Mission régionale d'autorité environnementale

**Avis délibéré de la mission régionale  
d'autorité environnementale Hauts-de-France  
sur le projet d'extension d'E-Valley  
sur les communes d'Haynecourt (59) et Sauchy-Lestrée (62)  
Étude d'impact version 1 du 16/09/2024**

n°MRAe 2024\_8330,  
2024\_8383, 2024\_8405

Situation d'E-Valley par rapport au port intérieur de Marquion du CSNE et à la zone d'activités d'Haynecourt-Cambrai (source : page 469 de l'étude d'impact)

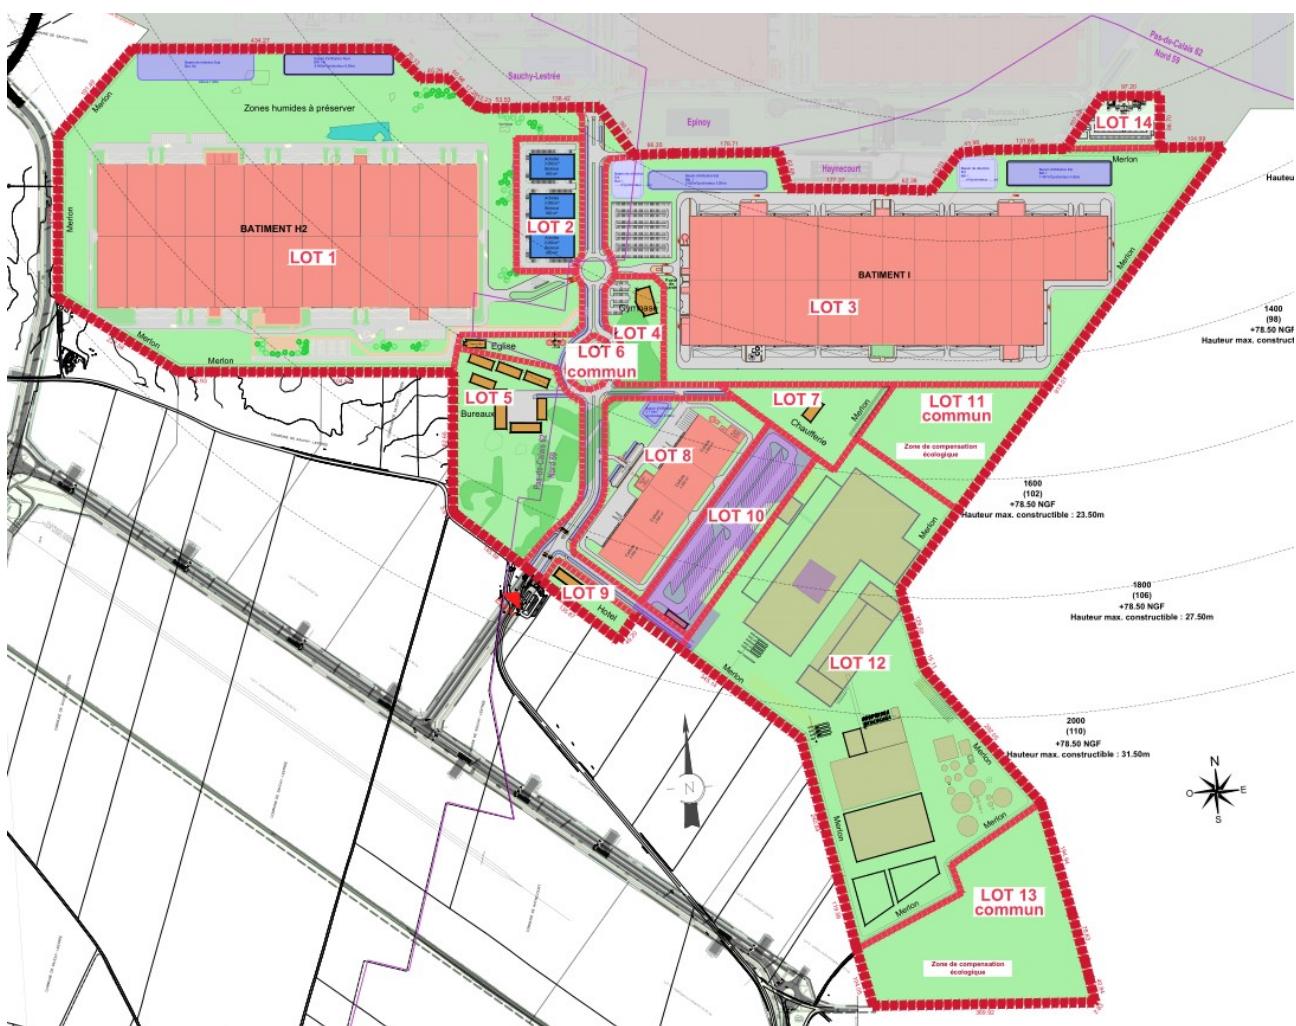
*L'autorité environnementale recommande de compléter l'étude d'impact par le niveau d'avancement, une description les deux opérations du futur port intérieur de Cambrai-Marquion du canal Seine-Nord-Europe et de la future zone d'activités d'Haynecourt-Cambrai..*
